改善箇所説明図

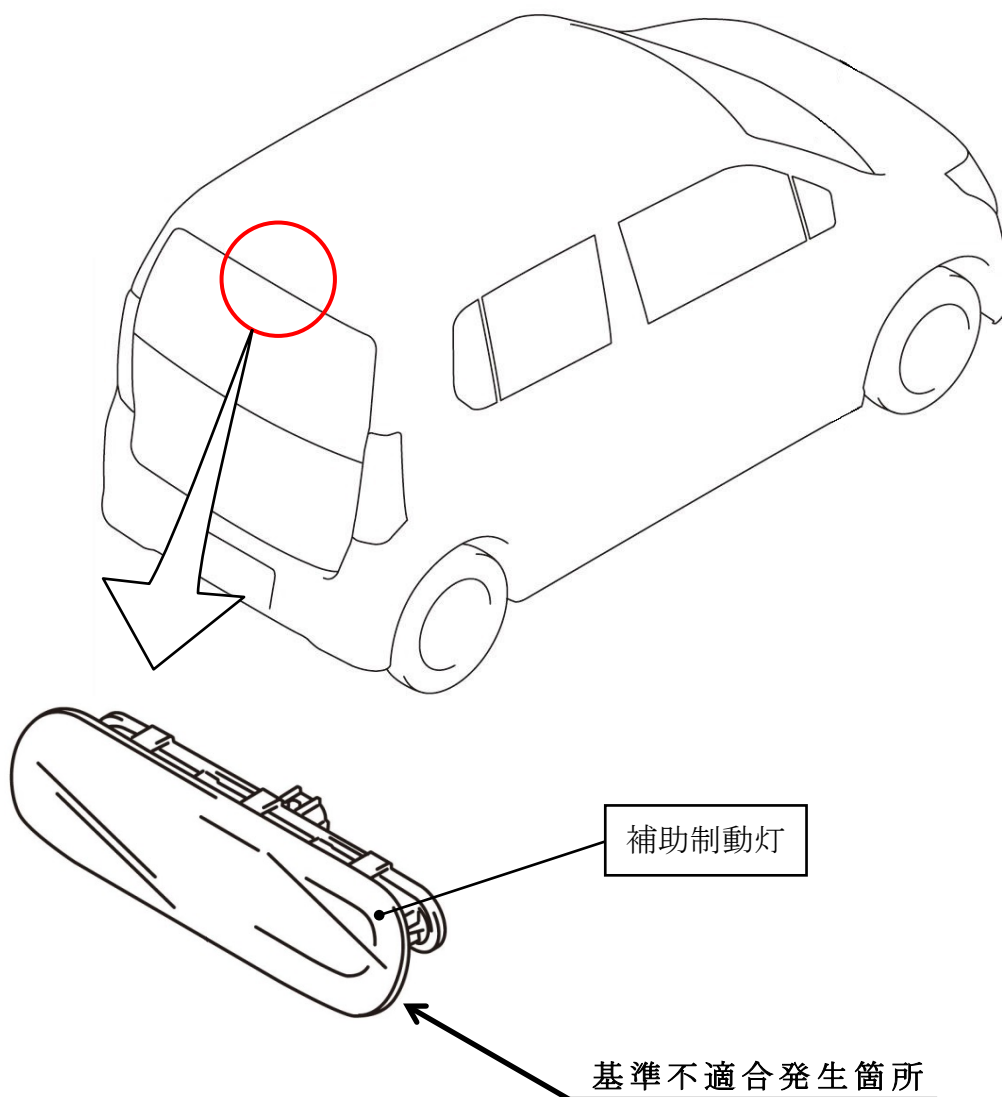
補助制動灯において、LED素子内部の電気基板の設計が不適切なため、電気基板が腐食し導通不良を起こすものがある。そのため、そのまま使用を続けると、補助制動灯が点灯しなくなるおそれがある。

全車両、補助制動灯を対策品に交換する。

識別：ID プレートに青色のシールを貼付する。
